Carlsberg II Lokalplanforslag 6 med kommuneplantillæg

Bilag 4. Notat om henvendelser

Der er modtaget 29 henvendelser i forbindelse med den offentlige høringsperiode fra den 30. juni til den 26. september 2016. jf. bilag 2, Henvendelser modtaget i høringsperioden.

*Illustration:
Med cirkler er vist, hvor etageantal øges med 3 etager i forhold til rammelokalplanen.*

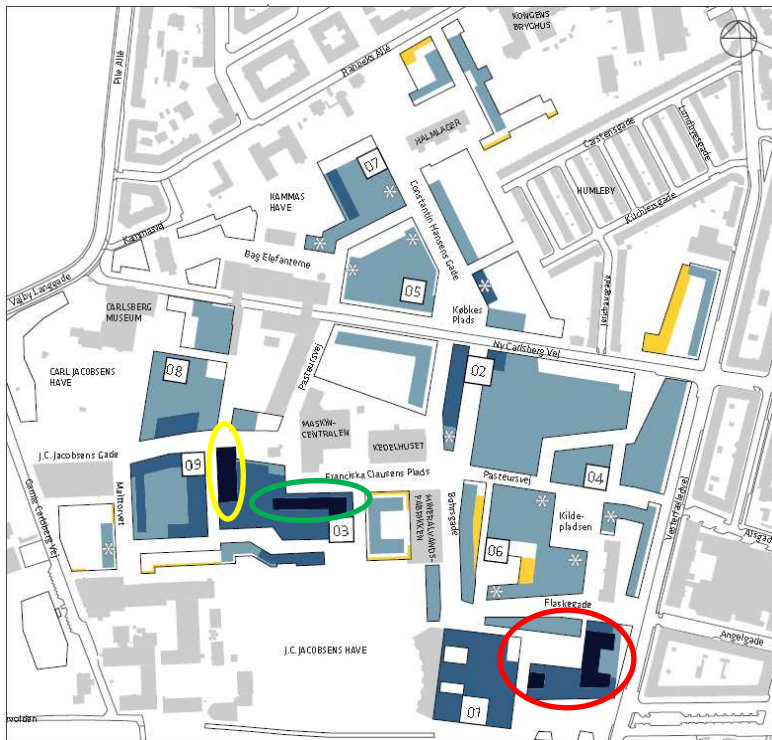
Illustrationen ovenfor viser, som nævnt det forøgede etageantal, som muliggøres. Opgørelsen er dog ikke helt retvisende i forhold til, hvor højt byggeriet reelt kan blive. Dette skyldes at etageantal/højder angives forskelligt i rammelokalplanen og tillægget.

Ved fremlæggelse af forslag til Tillæg 6 anførtes det, at forøgelsen i karrébebyggelsen ville være 1-2 etager. Som det fremgår vil der være enkelte steder, hvor etageantallet vil være 3 etager mere end i rammelokalplanen. Som det fremgår af tegning og billedtekst nedenfor, drejer det sig om tre steder. Det fremgår også, at selvom etageantallet øges så muliggøres ikke et højere byggeri i tillæg 6, end der ville være muliggjort ved forøgelsen på 1-2 etager, pga. af boligetager er lavere end erhvervsetager.

*Illustration:
Udsnit af byrumstegning
plads D, Kildepladsen,
med indsat legeplads.*

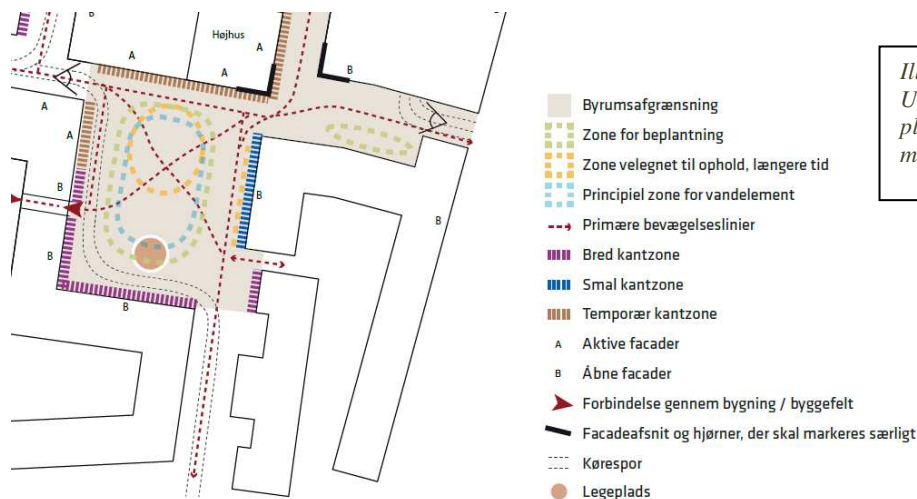
Forvaltningen er enig i, at det er ønskeligt med flere arealer til bevægelse på Carlsberg. Forvaltningen foreslår, at bestemmelser om legepladser og legearealer i byrum justeres således, at der fastlægges en egentlig legeplads på Kildepladsen og fastlægges bestemmelser om indretning til mindre børns leg på en ikke navngiven plads ved J.C. Jacobsens Have og i Kammas Have, da efterspørgslen på legepladser er stor.

På lokalplantegning nr. 14D indsættes en signatur for legeplads på Kildepladsen.

- På byrumstegning for Plads D indsættes en signatur for legeplads på Kildepladsen.

Lokalplantegning nr. 4A i forslag til tillæg 6
Nedkørsel til P-kælder ved Ny Carlsberg Vej

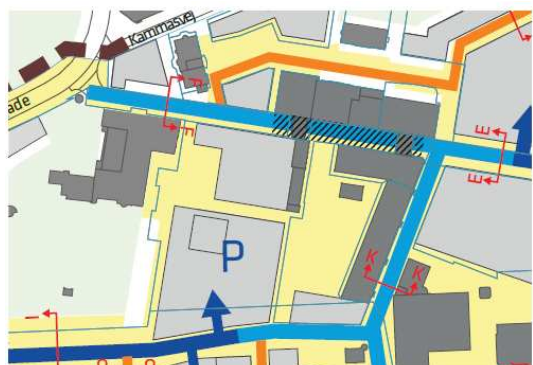
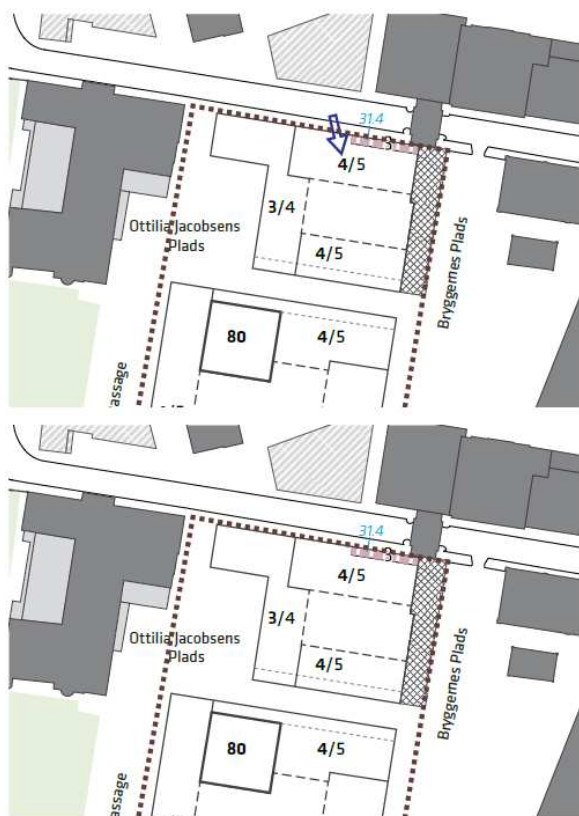
Forvaltningen har i dialog med Carlsberg Byen set en mulighed for, at adgangen til parkeringskælder i den nordvestlige ende af Ny Carlsberg Vej - på strækningen fra Dipylon mod Valby Langgade – kan tages ud af planen. Denne løsning vil bidrage til at fredeliggøre strækningen og gøre den mere attraktiv for bløde trafikanter, og dermed understøtte forbindelsen mellem Carlsberg Byen og Søndermarken. Der vil fortsat være adgang til parkeringskælderen 'P2' via J.C. Jacobsens Gade. Der flyttes i størrelsesordenen 3-400 bilture/døgn fra Ny Carlsberg Vej til J. C. Jacobsens Gade – hvilket ikke ændrer på den samlede størrelsesordenen af trafikken på J. C. Jacobsens gade. Carlsberg Byen ønsker at nedlægge nedkørslen, da det er hensigtsmæssigt i forhold til det kommende byggeri her.

- Følgende ændringer foreslås i lokalplantegningerne:
Signatur for adgang til parkeringskælder fra den nordvestlige ende af Ny Carlsberg Vej fjernes fra lokalplantegning nr. 4A og 15B.

Lokalplantegning nr. 4A – revideret.
Nedkørsel til P-kælder ved Ny Carlsberg Vej fjernet.

Lokalplantning nr. 4A i tillæg 6
Nedkørsel til P-kælder overfor Alsgade er vist
med blå pil.
Adgangsvej fra Vesterfælledvej er angivet med
gul streg.

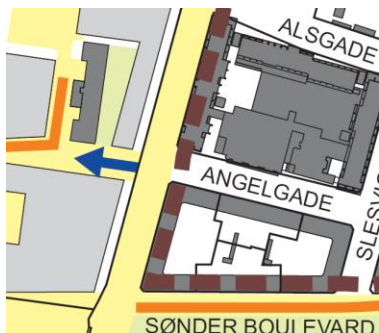
Der er i den oprindelige lokalplan en indgangsvej til P-kældrene fra Vesterfælledvej overfor Alsgades udmundning med lyskurv. Den bør fastholdes for at aflaste skolevejen.

I rammelokalplanen var der placeret et trafikreguleret kryds ved Angelgade, og herfra var der videre adgang til nedkørsel til P-kælder. I forbindelse med planlægningen af UCC og lokalplantillæg nr. 2 blev nedkørslen til p-kælder overfor Angelgade sløjftet - med henblik på i et senere lokalplantillæg at placere den overfor Alsgade. Med nærværende tillæg 6 er adgangen til p-kælder nu placeret overfor Alsgade, som vist på lokalplantegning nr. 4A. I rammelokalplanen er der ikke nogen adgang til p-kælder overfor Alsgade.

Det signalregulerede kryds er flyttet mod syd, og placeret ved krydset mellem stationspladsen, Sønder Boulevard og Vester Fælledvej. Forvaltningen vurderer, at skolevejen er sikret via de signalregulerede kryds ved hhv. Ny Carlsberg Vej/Vester Fælled Vej og Stationspladsen/Sønder Boulevard/Vester Fælledvej.

Udsnit af lokalplantegning nr. 17B med indsat signatur for etageantal.

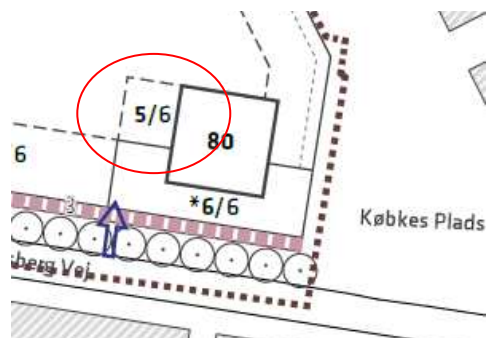
Forvaltningen medgiver at planen er sårbar over for tiltag så som etablering af ekstra etager på fredede bygninger eller punktvis opbygninger, som vil betyde en forøgelse af bygningshøjden. Således foreslår forvaltningen, at bestemmelsen om punktvis opbygninger justeres med tilføjelse om at opbygninger ikke må påvirke lysforhold i byrum og de tilstødende byggerier, se pkt. 3.4. ”Mangel på idrætsfaciliteter, skoler og daginstitutioner”. Endvidere tilføjes bestemmelsen om maksimale etageantal, at højden på bevaringsværdig og fredet bebyggelse ikke må forøges uden Teknik- og Miljøforvaltningens tilladelse. Lokalplanen sikrer i forvejen, at ændring af de bevaringsværdige bygninger skal godkendes af forvaltningen. Tilføjelsen giver

Lokalplantegning nr. 17B ændres som vist nedenfor, hvor etageantallet angives som 5/6 etager – se rød cirkelmarkering.

Illustration:
Udsnit af lokalplantegning nr. 14B med indsat signatur for tilbagetrækning.

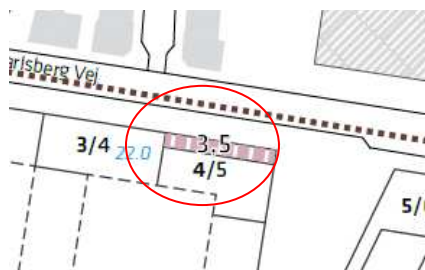
På den sydlige del af strækningen foreslås det, at den øverste etage skal trækkes tilbage, da højdegrænseplanet vil være overskredet.

Lokalplantegning nr. 14B ændres som vist nedenfor, hvor den øverste etage trækkes 3,5 m tilbage mod Ny Carlsberg Vej sydøst Jerichausgade – se rød cirkelmarkering.

*Illustration:
Udsnit af lokalplantegning nr. 14B med
indsat signatur for tilbagetrækning.*

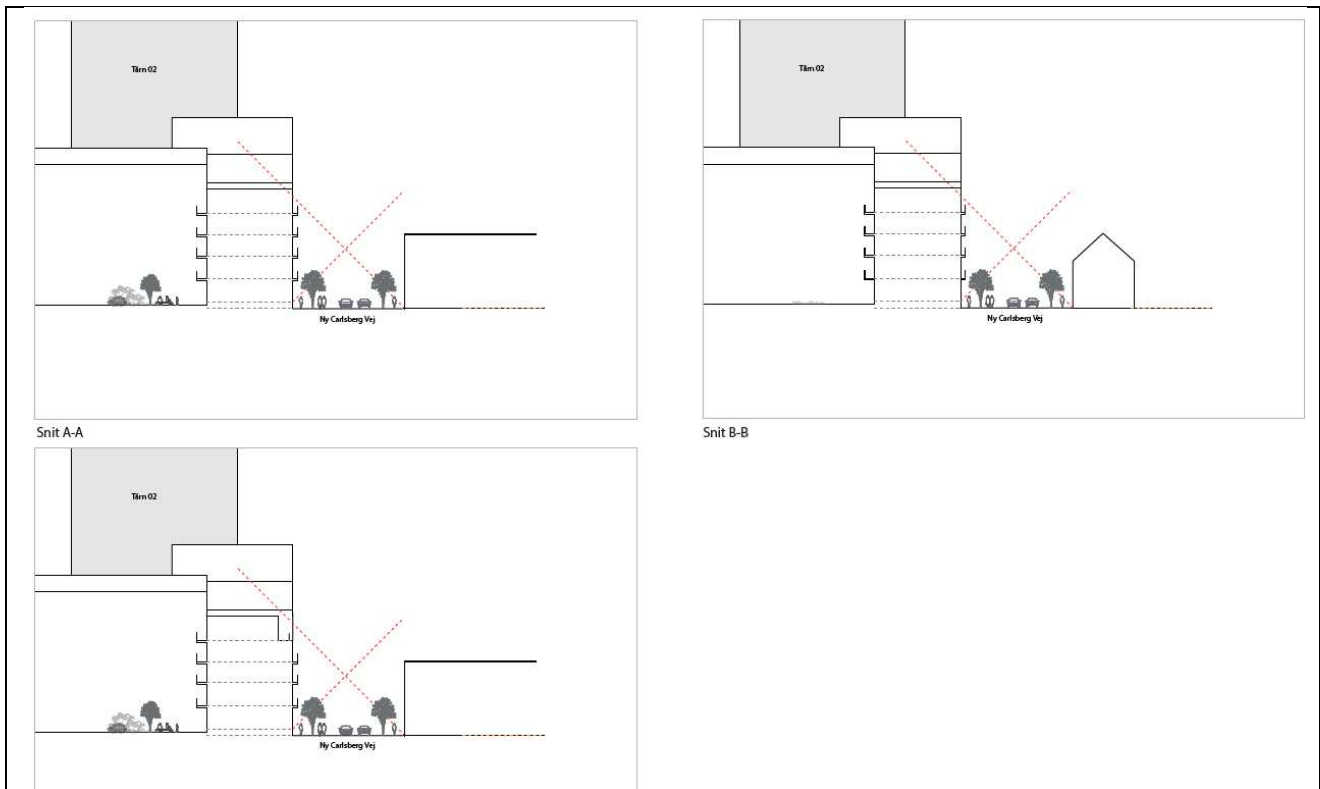
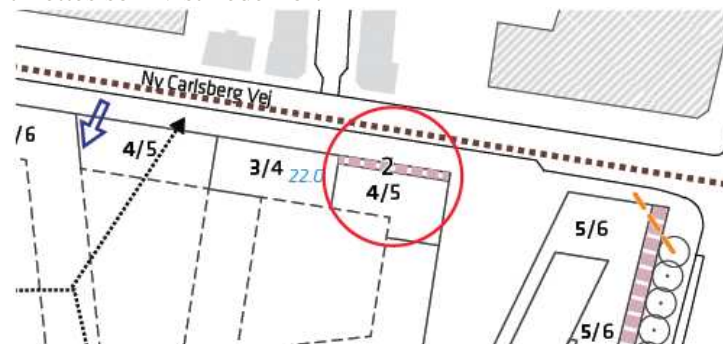
Carlsberg Byen P/S mener at en tilbagetrækning på 3,5 meter er unødvendig. Jf. fremsendte snit foreslås en tilbagetrækning på 2 meter, som er alt rigelig til at overholde det skrå højdegrænseplan på dette sted. Se snit nedenfor. Carlsberg Byen P/S ønsker, at der skabes rum et andet sted i planen for de tabte kvm.

Forvaltningen har vurderet de fremsendte snit og foreslår på baggrund af indsigelsen, at ændringsforslaget justeres med en tilbagetrækning på 2 meter. Carlsberg Byen P/S har ikke fremsendt forslag til, hvor der kan skabes rum for de tabte kvm., hvorfor forvaltningen ikke kan vurdere dette forhold. Lokalplantegningen tilrettes som vist nedenfor.

*Illustration:
Udsnit af lokalplantegning nr. 6 med
ændret signatur for Brygsilo (nr. 31)*

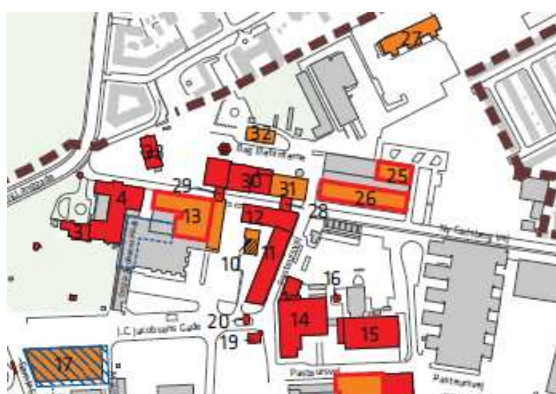
- Vedr. forøget etageantal, så muliggøres et øget antal etager i forhold til rammelokalplanen se pkt. 5.1. 'Øgede etageantal og bygningshøjder i massivet', hvor forvaltningen foreslår, at der tilføjes bestemmelser om højden på bevaringsværdig og fredet bebyggelse; at en lokalplantegning præciseres og at bestemmelser om værn præciseres. Se også pkt. 5.3. 'Byggemuligheder i planen'. I pkt. 5.4. 'Byggefelt syd for Humleby ved Jerichausgade', hvor der på lokalplantegning fastlægges en tilbagetrækning. I pkt. 5.9. 'Nedrivning og hensyn til bevaringsværdige bygninger' foreslås det, at ændre status på Brygsiloen, så den ikke kan nedrives.

På lokalplantegning nr. 6 fjernes den røde kant omkring Brygsiloen (31) som vist nedenfor.
